Temp. No. ② : 継手接続箇所への放射線透過試験の要求の明確化

別表第 24 溶接部の非破壊試験（改正案の箇所に Temp. No. の②を記載）

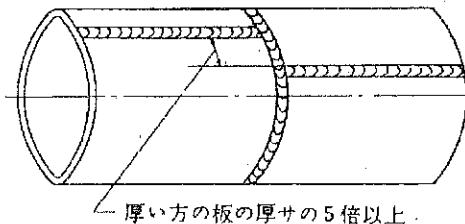
現状の文章では、図②-1～図②-3 のいずれの場合も放射線透过試験が適用されると読まれる可能性があると共に文章が複雑で理解しづらい。文章を明確化し、適切な表現方法に改正する。

図②-1 の場合の L が近接し、溶接残留応力の重畠と熱影響部の影響が組み合わされるのは、L が約 20 mm 以下となる場合に限られこのような施工は考えられないため対象から除外することは妥当と判断される。

継手接続箇所は、長手継手等及び周継手の溶接線が十字形又は T 字形に交差する箇所に限定する表現に改正すると共に図を用いることにより表現を明確にする。
